泊発電所

火山影響評価のうち立地評価について

令和5年1月20日
北海道電力株式会社

○令和3年10月14日審査会合の指摘事項を以下に示す。

敷地から半径160km以内の範囲にある第四紀火山の位置図 中野ほか編(2013)に基づき作成

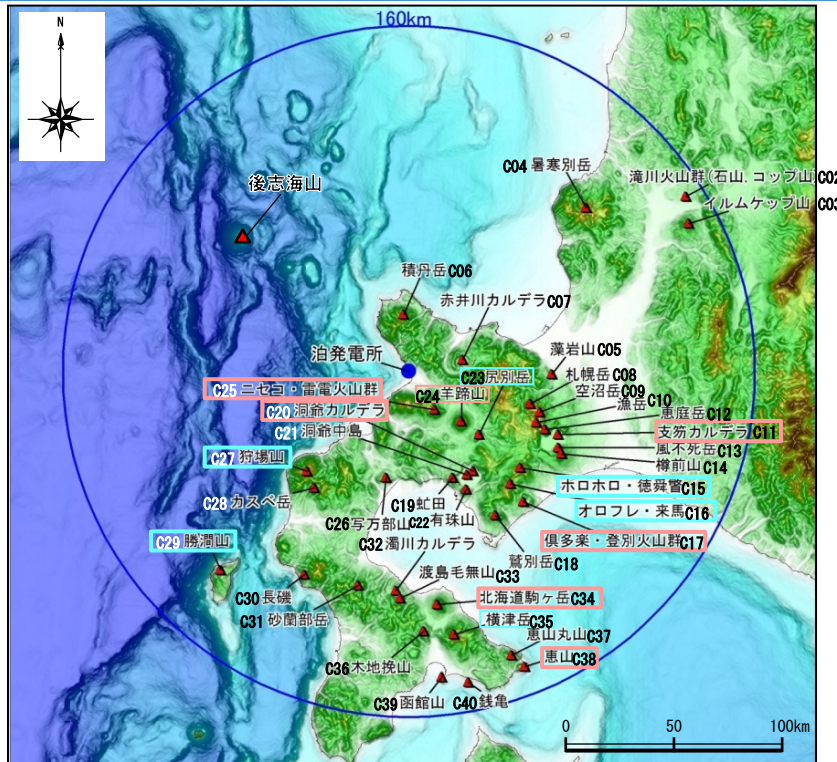
指摘時期	No	指摘事項
令和3年10月14日 審査会合	1	地理的領域内にある第四紀火山(34火山)の活動履歴に関する最新の知見について、網羅的に反映させること。 また、巨大噴火に関連する知見についても、網羅的に反映させること。
	2	原子力発電所に影響を及ぼし得る火山として抽出していない火山(21火山)の評価結果を本編資料に記載すること。
	3	敷地からニセコ・雷電火山群までの距離をニセコアンヌプリまでの距離としている考え方を示すこと。
	4	火山性地震及び地殻変動に関するデータについては、至近のデータを追加する等、適切な期間で整理すること。
	5	地下構造に関する調査は手法ごとに特長が異なることから、洞爺カルデラ及び支笏カルデラの地下構造については、地震波速度構造だけではなく、重力構造、比抵抗構造等の知見も踏まえて、総合的に評価すること。
	6	原子力発電所の運用期間中における活動可能性が十分小さいと判断できない火山(13火山)について、設計対応不可能な火山事象の到達距離及び分布範囲を個別に示すこと。
	7	ニセコ・雷電火山群の地震波速度構造に関する検討について、溶岩流に関する個別評価のみに用いているような記載となっているが、本検討を溶岩流に関する個別評価以外にも用いているのであれば、その位置付けが明確になるよう資料を適正化すること。
	8	「原子力発電所の火山影響評価ガイド」に基づき、モニタリングの資料構成上の位置付けを適正化すること。

※4 R3.10.14審査会合資料においては、敷地からニセコ・雷電火山群までの距離について、中野ほか編(2013)において代表点として示されているニセコアンヌプリまでの距離21.5km(約22km)を記載していたが、現在の活動中心であるイワオヌプリまでの距離19.7km(約20km)とすることが適切であることから、今回修正した。

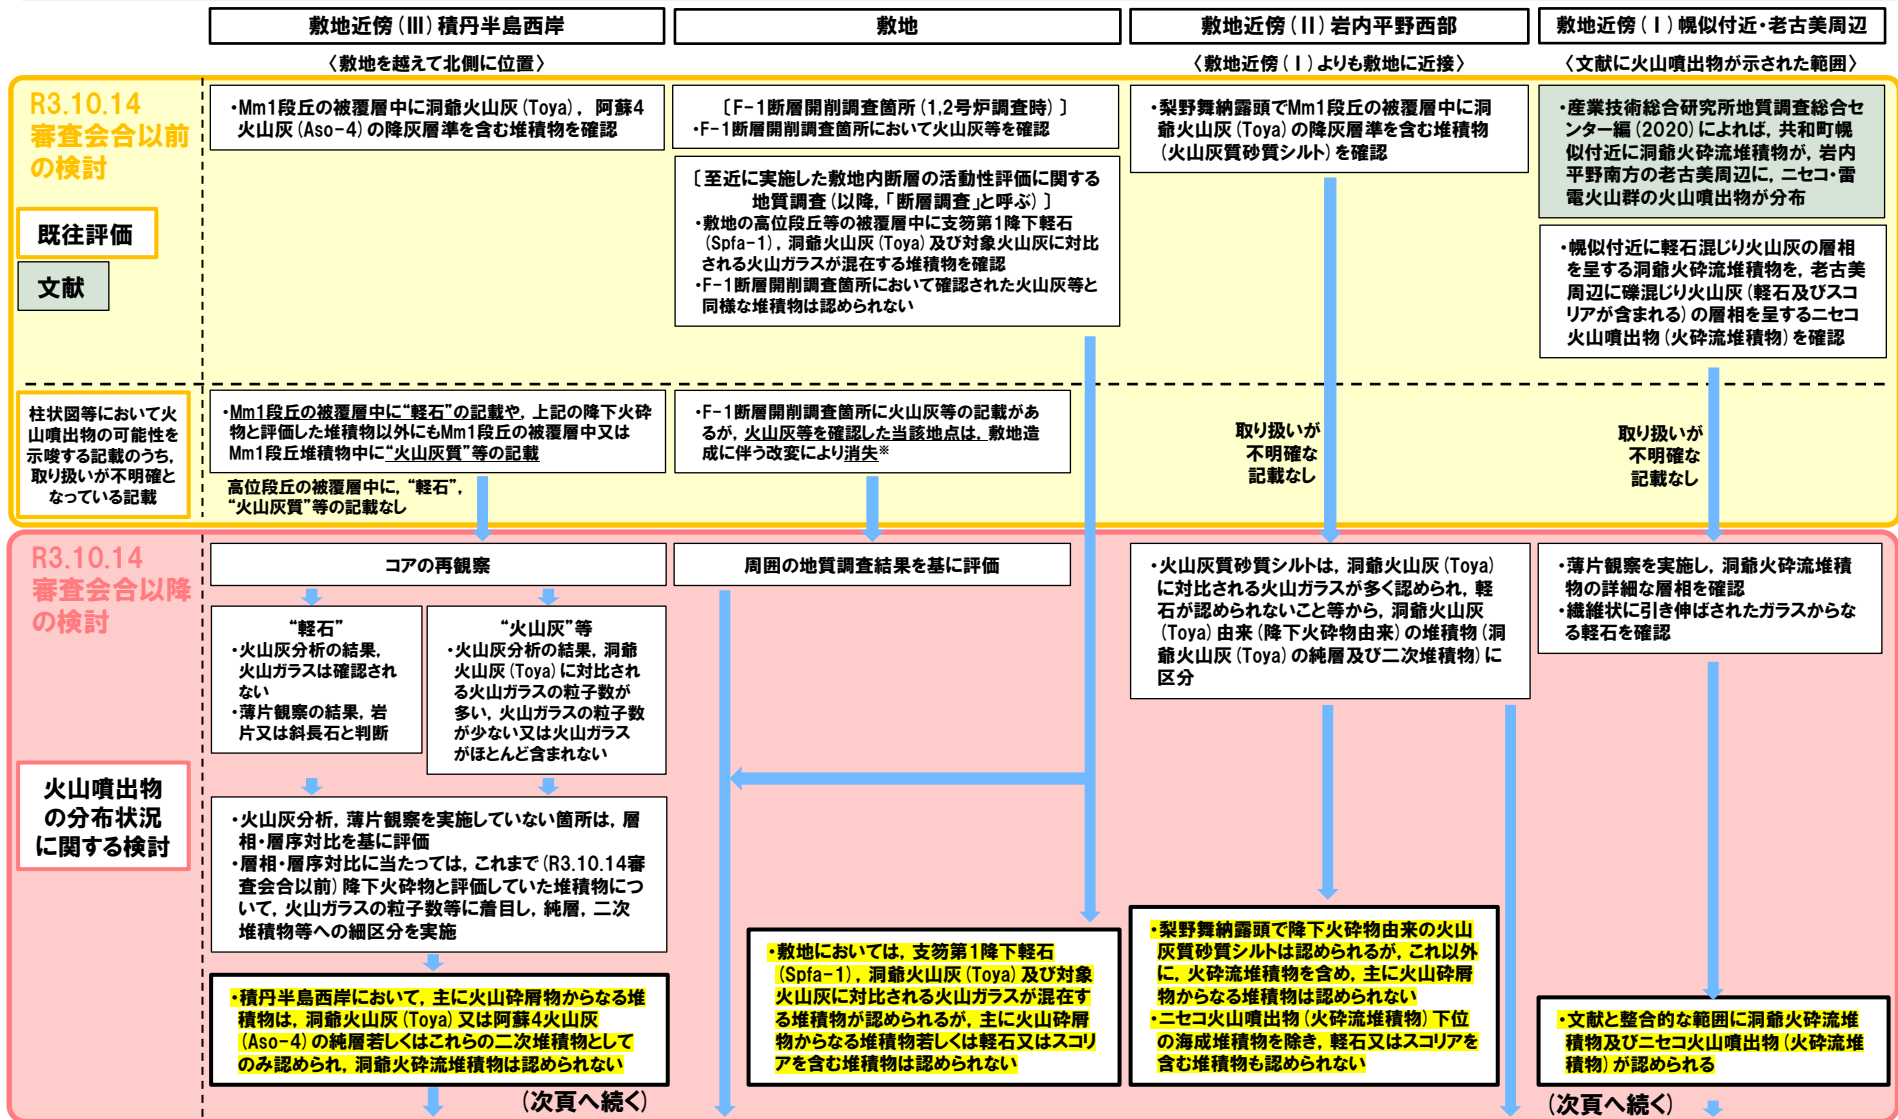
指摘時期	No	指摘事項
令和3年10月14日 審査会合	9	支笏カルデラ及びニセコ・雷電火山群の火砕流堆積物について、火口からの距離と層厚の関係を整理すること。また、洞爺カルデラについては、既に同趣旨の整理を行っているが、他に関連する文献がないか確認すること。
	10	敷地及び敷地周辺の降下火砕物について、文献及び地質調査結果を踏まえ、分布及び層厚を網羅的に示すこと。
	11	洞爺火砕流の末端部が共和町幌似付近であるとしているが、幌似付近より西側に洞爺火砕流が到達しているとされている文献もあることから、洞爺火砕流堆積物が削剥されている可能性についても検討の上、幌似付近が末端部であると評価されることの方考え方を示すこと。

- ・積丹半島西岸においてR3.10.14審査会合以前に実施したボーリング柱状図に、取り扱いが不明確となっている“軽石”、“火山灰質”等の記載がある。
 - ・洞爺火砕流については、幌似付近以西において堆積物を確認している文献はないが、以下の状況等から、洞爺火砕流堆積物が削剥された可能性が考えられる。

- ✓ 推定に基づき、幌似付近を越えて岩内湾までの分布を示している文献が認められる。
 - ✓ 敷地方向とは異なるが、敷地から洞爺カルデラまでの距離（約55km）よりも遠方に到達しているとする文献が認められる。
- なお、洞爺火砕流堆積物が削剥された可能性検討の結果も踏まえ、敷地造成に伴う改変により消失しているF-1断層開削調査箇所に示された以下の堆積物の解釈も併せて実施した※。

- ・1982年夏頃に作成したF-1断層開削調査箇所（1,2号炉調査時）のスケッチの地表付近に示された火山灰（黄灰色）、火山灰（灰白色）及び火山灰質シルト
- 上記検討の概念図を次頁～P58に、当社地質調査位置をP60に、本検討の詳細をP62～P68に、総合柱状図をP70～P71にそれぞれ示す。

敷地及び敷地近傍における当社調査位置図

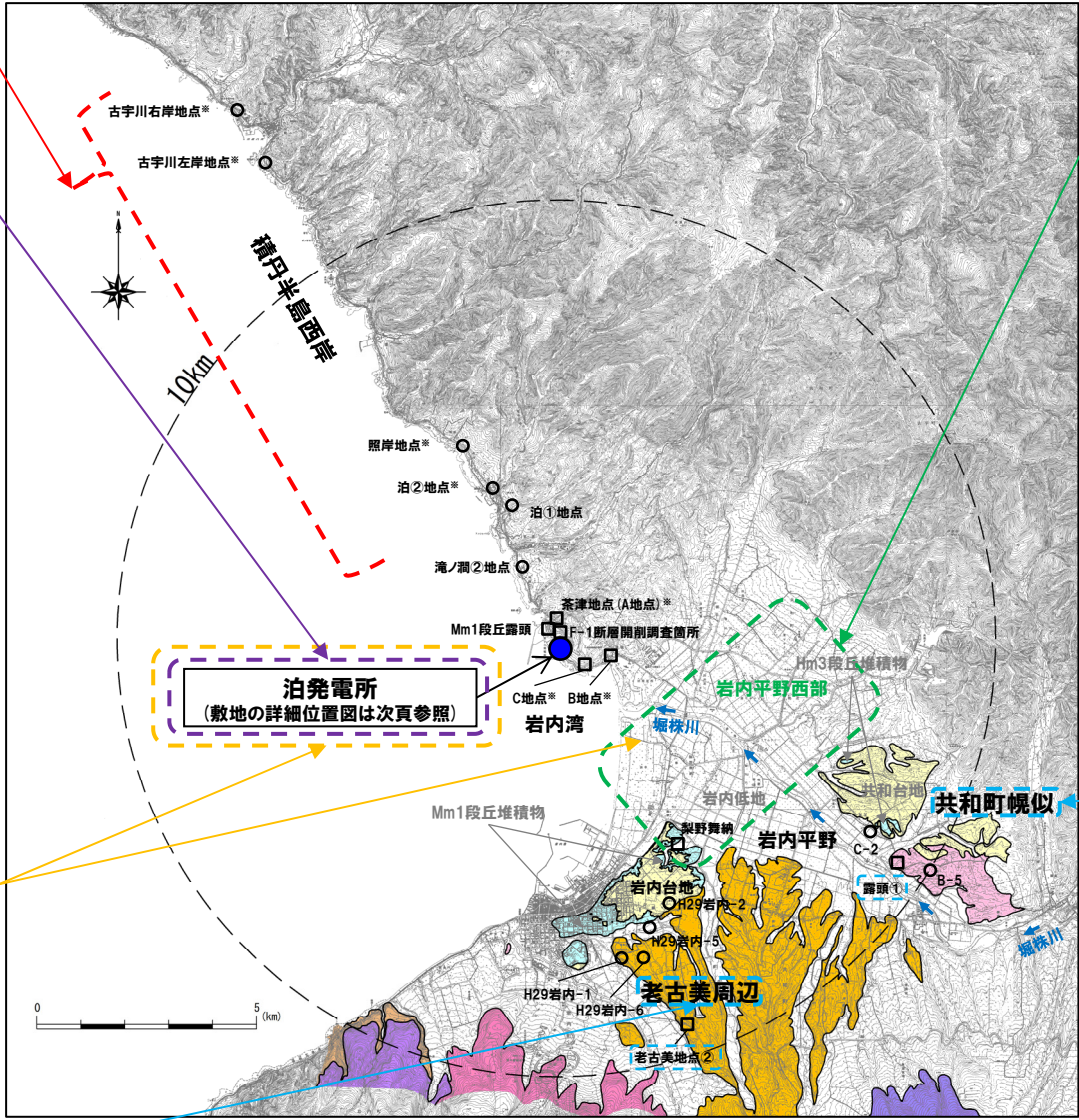
No	指摘事項	回答方針
10	敷地及び敷地周辺の降下火砕物について、文献及び地質調査結果を踏まえ、分布及び層厚を網羅的に示すこと。	・「3. 影響評価」のうち、「3. 2 降下火砕物の影響評価」に関連する指摘事項であるため、今後説明予定。
11	洞爺火砕流の末端部が共和町幌似付近であるとしているが、幌似付近より西側に洞爺火砕流が到達しているとされている文献もあることから、洞爺火砕流堆積物が削剥されている可能性についても検討の上、幌似付近が末端部であると評価されることの考え方を示すこと。	・洞爺火砕流堆積物が削剥された可能性に関する検討を実施し、洞爺火砕流が到達した可能性を否定できない範囲について評価した。 ・回答内容は、「本編資料」P61及びP66並びに「補足説明資料」7章に掲載。

【洞爺火砕流堆積物が削割された可能性】
 ○洞爺火砕流堆積物は、共和町幌似付近を越えて確認されないが、沖積層が分布するため、堆積後に削割された可能性を否定できない調査箇所が、堀株川沿いの低地に認められる。
 ○このため、洞爺火砕流については、共和町幌似付近を越えて堀株川沿いの低地を流下し、現在の岩内湾に到達した後、削割された可能性を否定できない。
 ○流下方向の延長に敷地は位置するが、敷地のうち、Mm1段丘より高標高側(山側)には、洞爺火砕流は到達していないと判断される。
